品番	TKG33UX	品名	台付シングル13 (台所)	(JIS)	1 / 3
----	---------	----	---------------	-------	-------

- ・【金具補修品互換性情報】カートリッジ押えの補修品選定注意情報

金具補修品互換性情報		製品の前期型品・後期型品を識別し、それぞれに対応した補修品を選定してください。			2-A1-0012
件名	カートリッジ押えの補修品選定注意情報				
対象製品	TKG33UX	TKG33UKX	TKG33UYX	TKG33UYKX	
	TKJ33C3	TKJ33C3Z	TKJ33U3	TKJ33U3Z	
	TKG39JX	TKJ33U3BL			
前期・後期型製品識別方法					
前期型品		切替時期 2005年11月頃		後期型品	
水栓本体 【樹脂製】			水栓本体 【金属製】

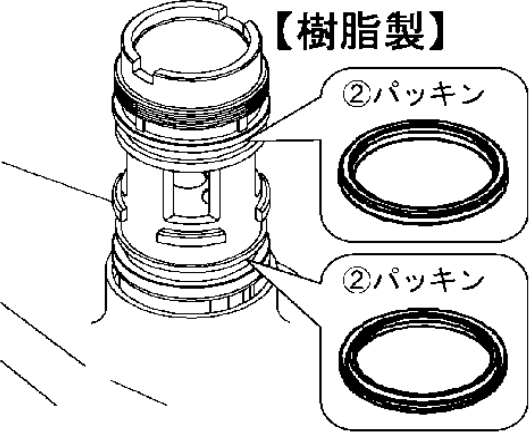
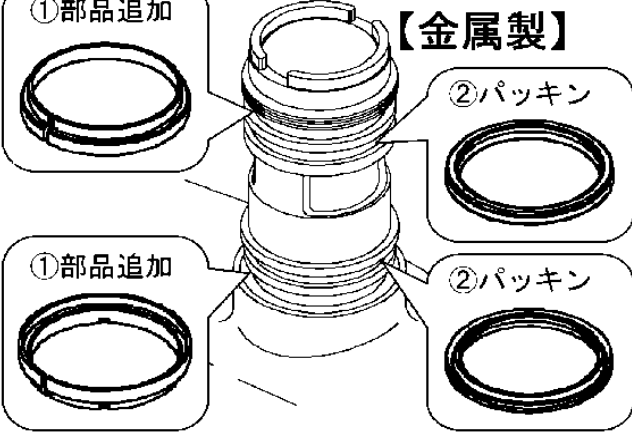
補修品選定					
前期型品			後期型品		
カートリッジ押え			カートリッジ押え

①部品 不要			①部品 		
前期・後期型品共通 ②パッキン					
注意：UパッキンをXパッキンに変更しています。 補修の際は2個同時交換して下さい。 TH93A74Z2 (Xパッキン2個入り)
